Wyjaśnienie nr 4

do Specyfikacji Warunków Zamówienia dla zadania:

„Budowa Drugiego Żłobka Samorządowego na dz. nr 94 obr. 0047 m. Sulęcín w celu utworzenia 40 miejsc opieki”

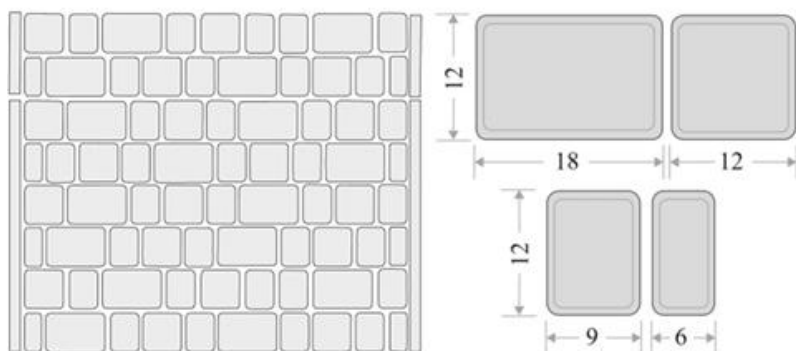
W opisie technicznym projektu wykonawczego pkt. 3: „(..) Całość odwadniana jest poprzez nawierzchnie przepuszczalne (miejsca postojowe oraz tereny biologicznie czynne) (...)” Natomiast w tabeli w pkt. 3.3.2 jako warstwę ścieralną należy wykonać kostkę betonową. Prosimy o jednoznaczne wskazanie rodzaju warstw ścieralnych i typu kostki wraz z podaniem koloru.

Należy na miejsca postojowe zastosować kostkę przepuszczalną np. beton eko/kostkę EKO, na pozostałej kostkę pełną np. beton. Kolor szary – do akceptacji Inwestora/Biura Arch. Zapis o odwodnieniu odnosi się do tego, iż każda kostka jest w jakimś stopniu przepuszczalna dla wody – tutaj nie mamy wpustów (odmowa do podłączenia do KD miejskiej) więc woda opadowa odprowadzana jest częściowo (tyle ile wsiąknie) w kostkę a reszta do muld.

Nawierzchnia miejsc parkingowych zgodnie z opisem PW PZT:

- Nawierzchnia miejsc parkingowych – kostka betonowa szara ciemna
